改善箇所説明図

改善措置の内容

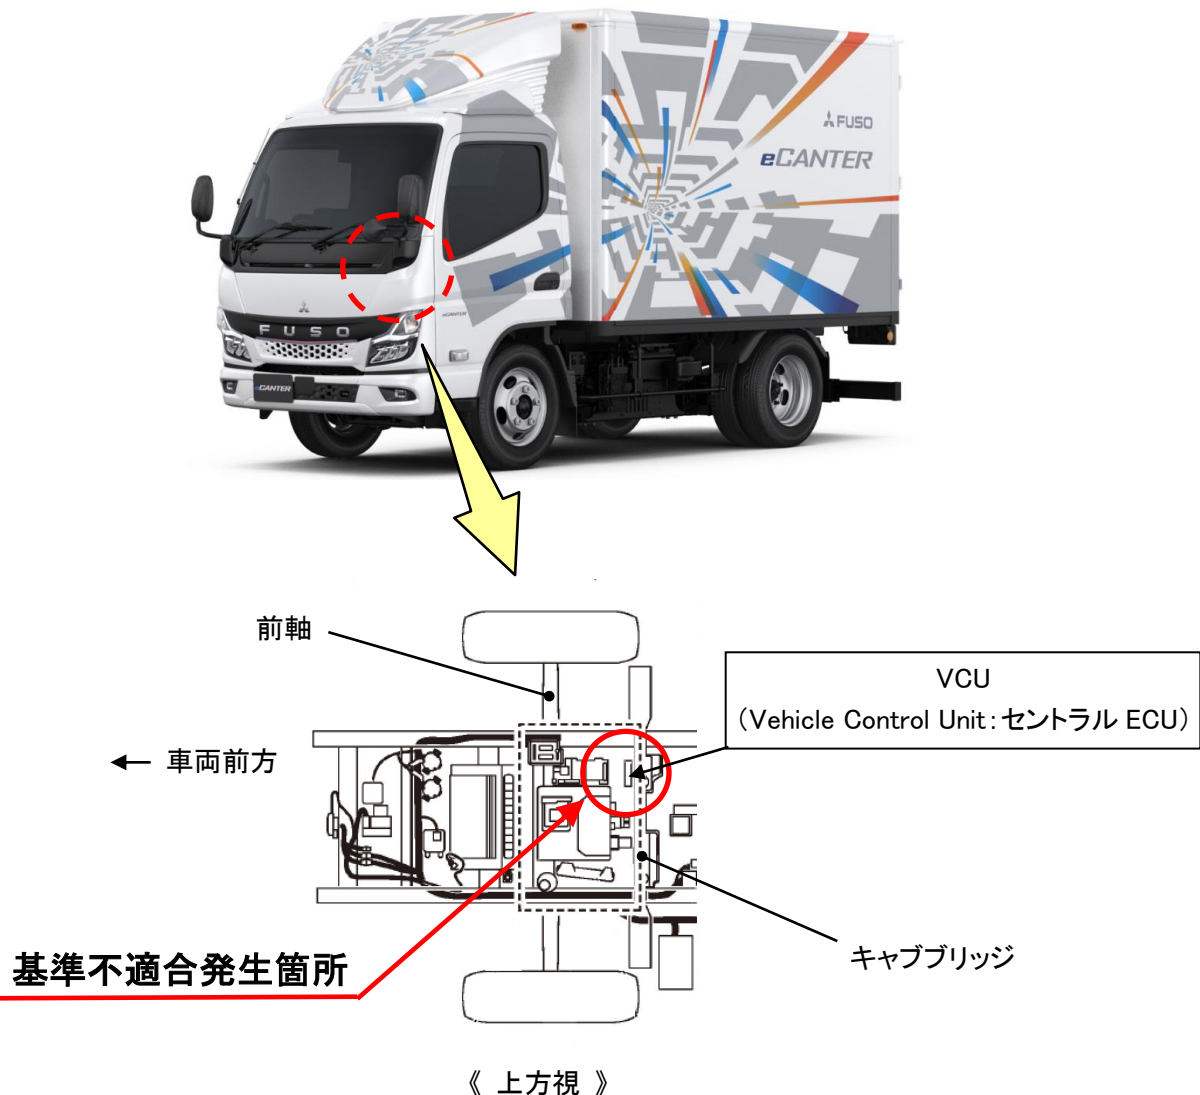
電気自動車の小型トラックにおいて、VCUの制御プログラムが不適切なため、通信エラーが生じていると誤判定し、安全のために高電圧システムをシャットダウンすることがある。このため、走行中に運転者が予期せぬタイミングで、メーター内に表示されている高電圧バッテリーの充電率が 0%を示して走行を継続できなくなる。

全車両、VCU の制御プログラムを対策品に書き換える。

注：□ は、制御プログラムを対策品に書き換える部品を示す。

識別：作業完了車には、アクセルペダル右側のキャビン側面に白色ペイントを塗布する。
